原子炉安全専門審査会第27部会  
Cグループ第9回会合議事次第

原子炉安全専門審査会第27部会（北海道電力株式会社泊発電所（1，2号原子炉の設置））  
Cグループ議事概要（案）

泊発電所（1，2号炉）

関する指摘事項について

第2図 計算波形

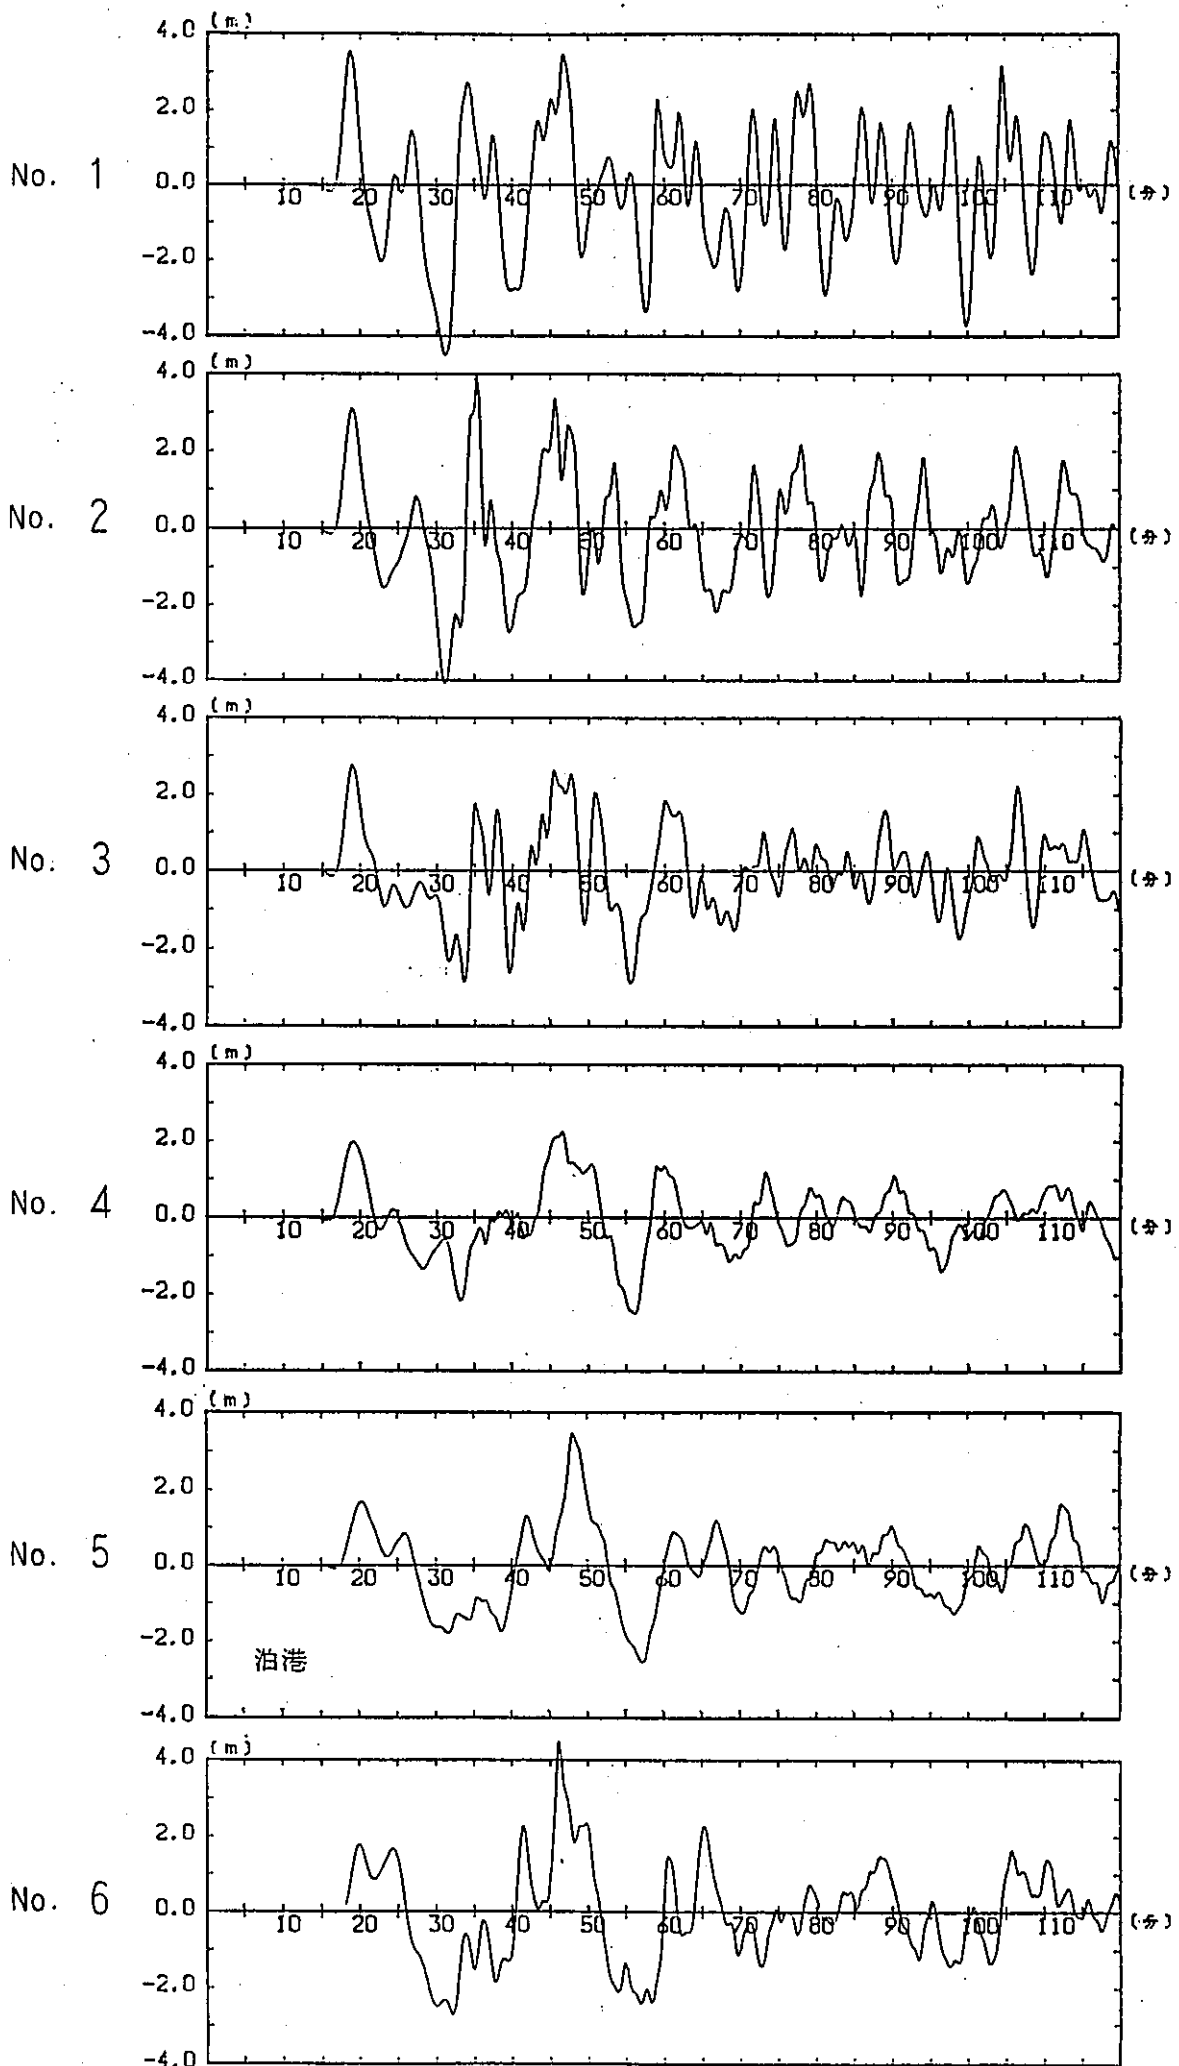
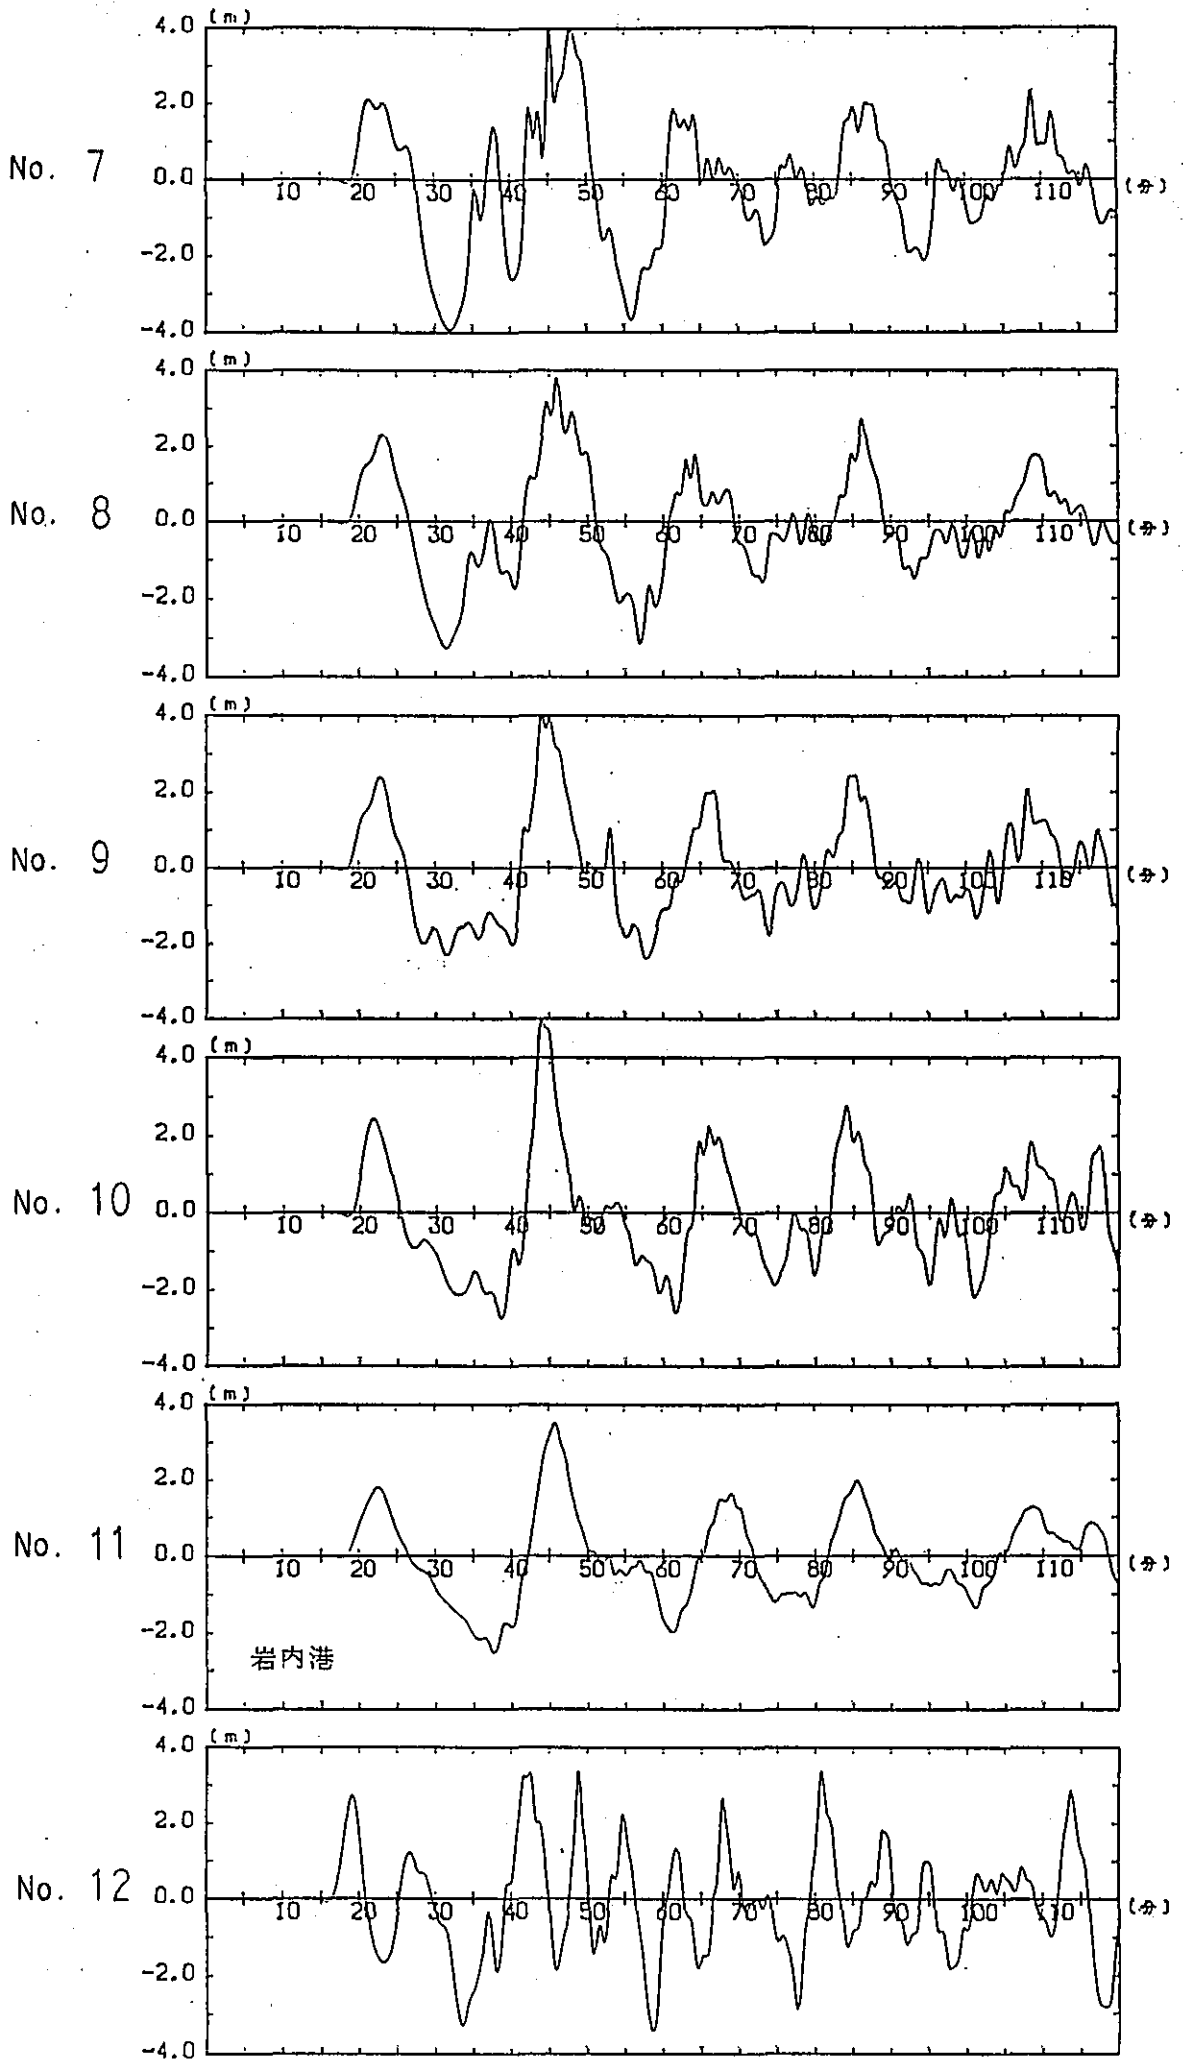
2. 4) 津波について、敷地周辺観測点以外での波形の時刻暦、提示

津波の数値シミュレーションに用いる断層モデルの諸元を第1表、敷地周辺の計算格子点及び計算結果の出力点を第1図、計算波形を第2図及び第3図、津波の最大振幅を第2表に示す。

第 1.2 圖 鉛直地質断面圖 (Y1c - Y1c')

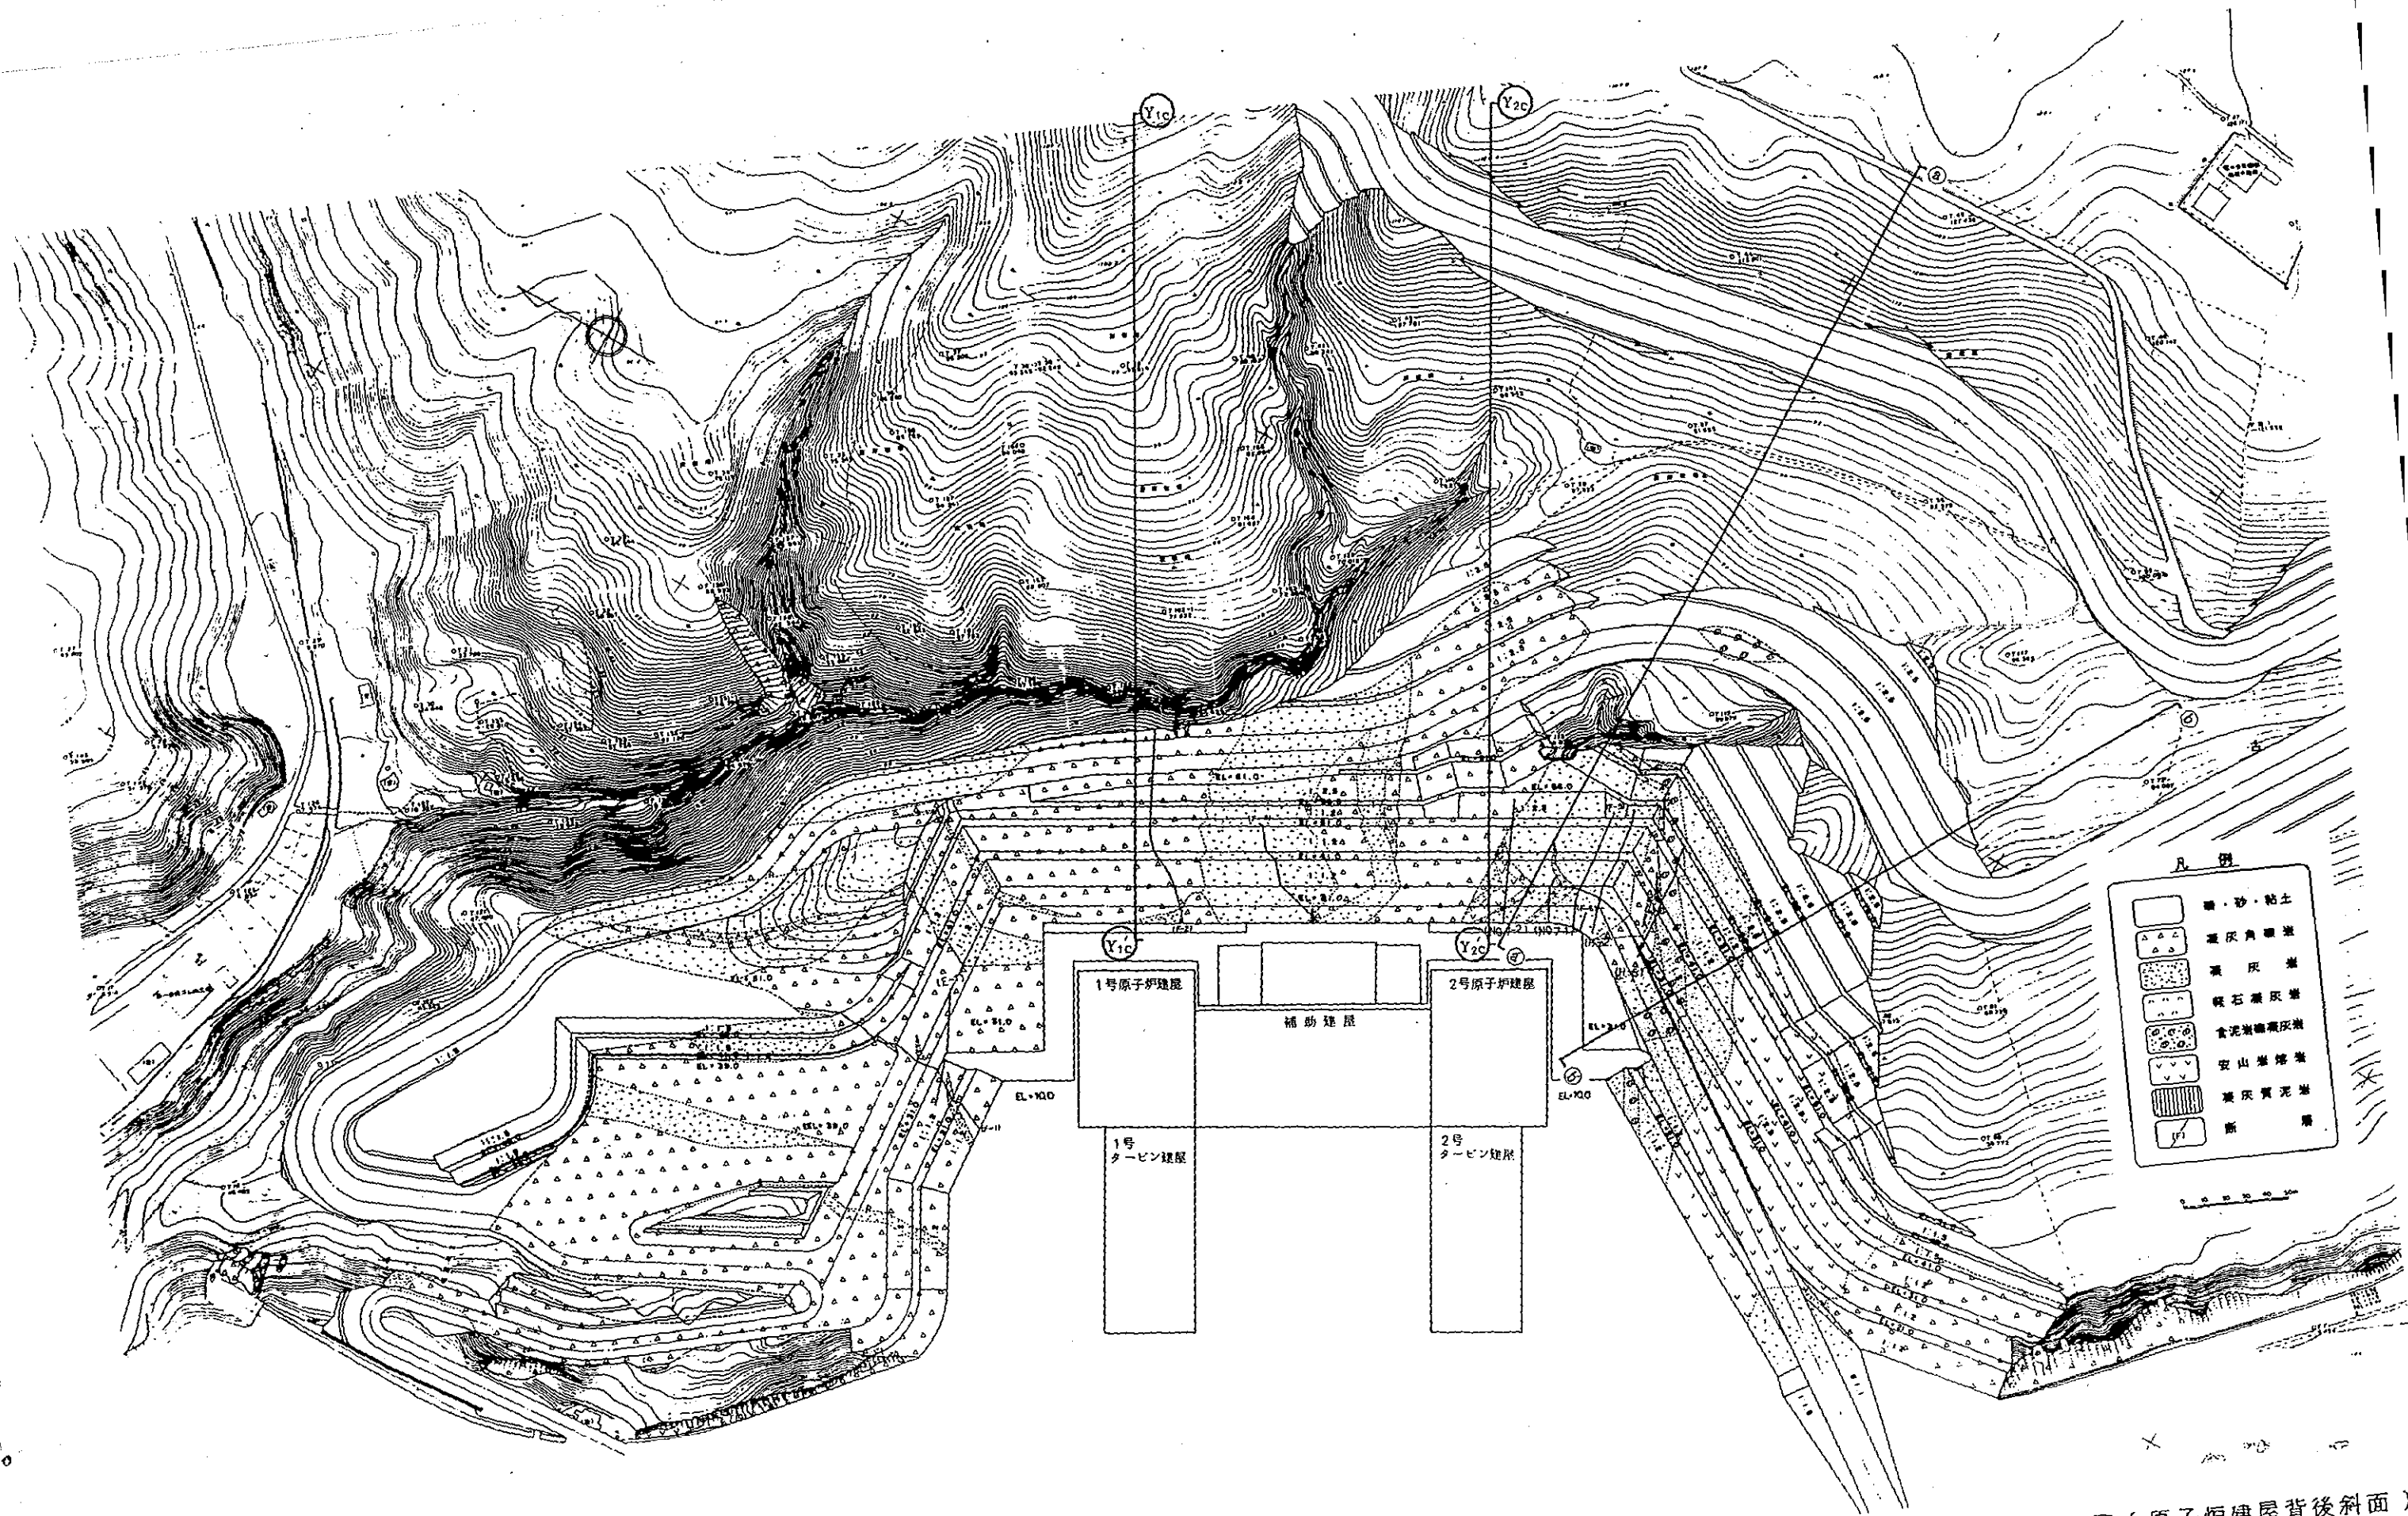
1. 原子炉建屋基礎底面の動的解析における沈下量を算出すること

第1.1表に動的解析により得られた原子炉建屋基礎底面の沈下量及び傾斜を示す。

これによると、動的解析における基礎底面の傾斜は、最大で1/19,000となり、最大傾斜を生じた時の沈下量は最大で1.4 cm程度となり、この程度の沈下では安全上支障となることはない。
